**Рассмотрение проектов поправок к существующим
правилам ООН, представленных GRBP**

Предложение по дополнению 5 к поправкам серии 02 к Правилам № 63 ООН (шум, производимый мопедами)

Представлено Рабочей группой по вопросам шума и шин*

«Рис. 1

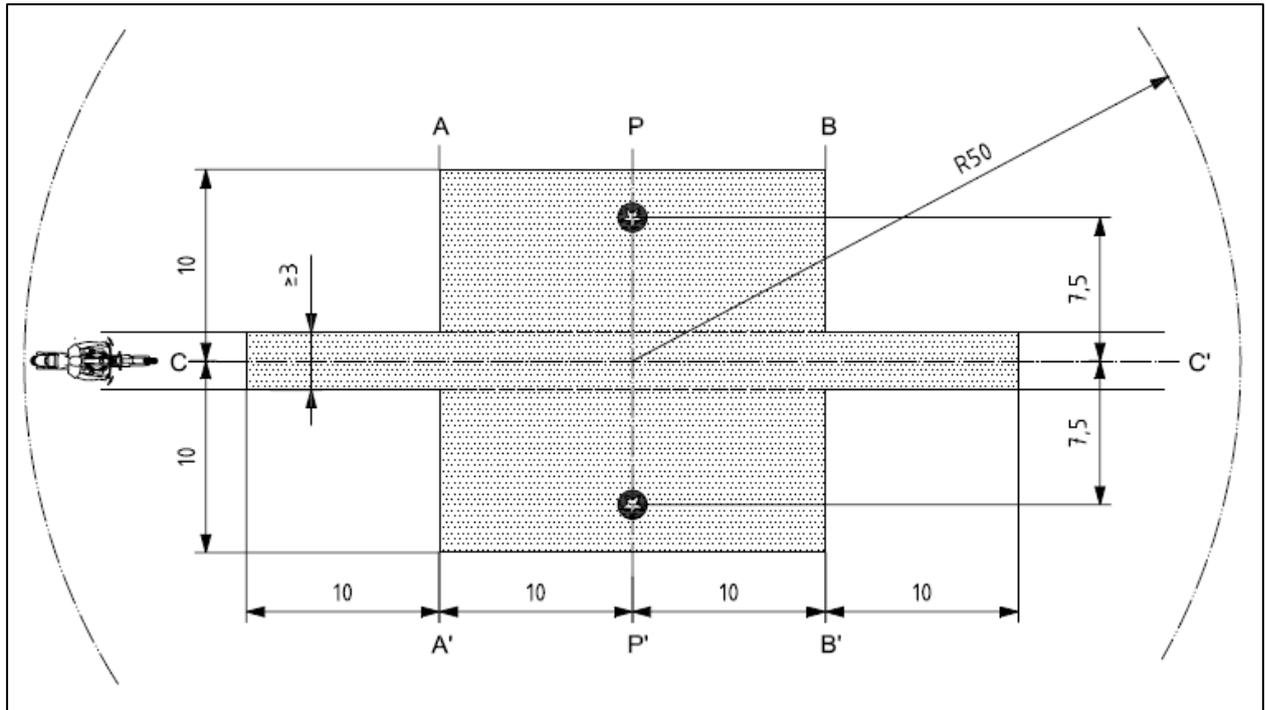
Рис. 1 изменить следующим образом:

Схема испытательного трека с размерами в метрах

Минимальная площадь, покрытая испытательным дорожным покрытием, т. е. площадь испытания
	Положения микрофона (высота 1,2 м)

Источник: ISO 10844:1994 с изменениями».
